No.4コメント回答(海溝軸付近のすべりの不均質性の影響)

プレート間地震の津波評価のコメント回答の概要(再掲)

浜岡原子力発電所の概要

プレート間地震の津波評価の検討概要

No.2コメント回答：

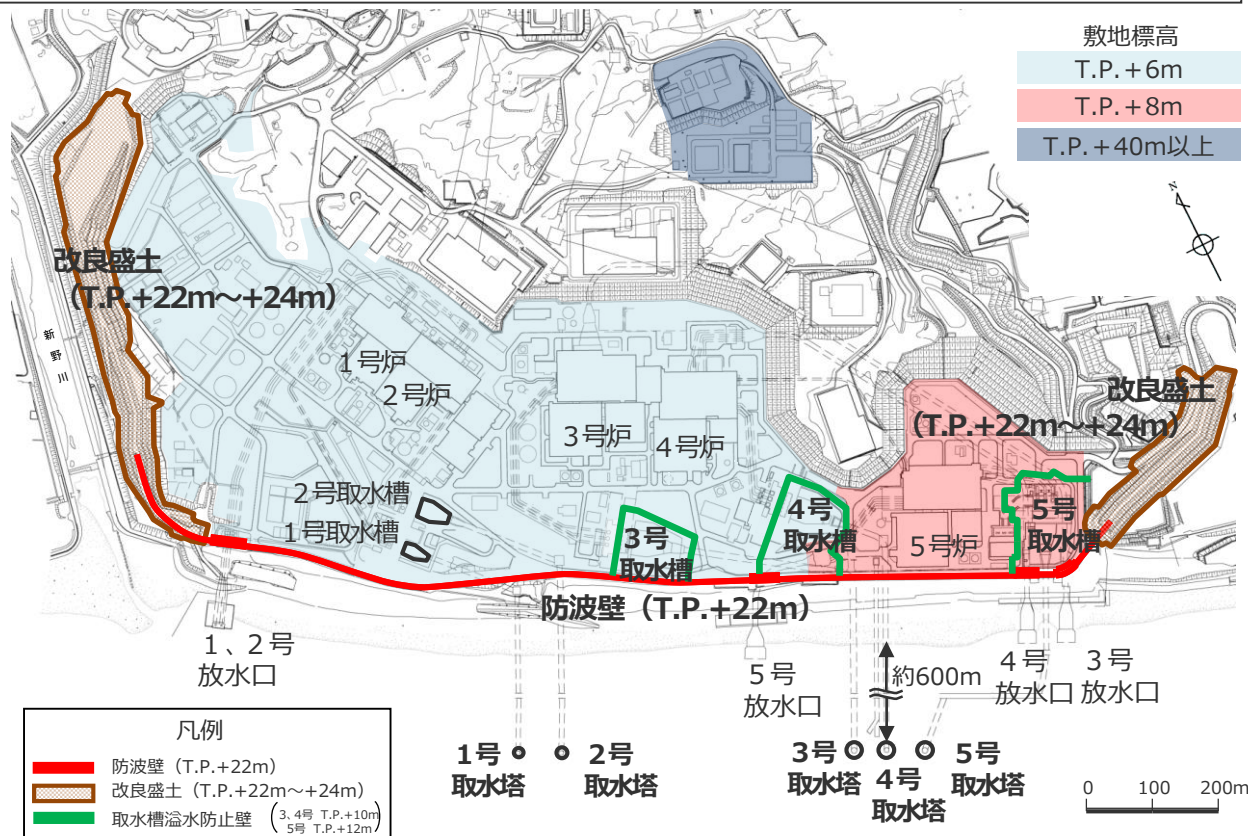
日本海溝の手法を用いた波源モデルのパラメータ設定

- 日本海溝の手法を用いた波源モデルのうち、スケーリング則の対象とする断層面積、剛性率（波源域に関連するパラメータ）について、日本海溝の検証事例を参照するのではなく、南海トラフに関する知見に基づき設定することとした。
- そのうえで、検討波源モデルの津波評価と、日本海溝の手法を用いた波源モデル等の津波評価との比較を行った結果、検討波源モデルの津波評価は、より保守的な津波評価となっていることを確認した。
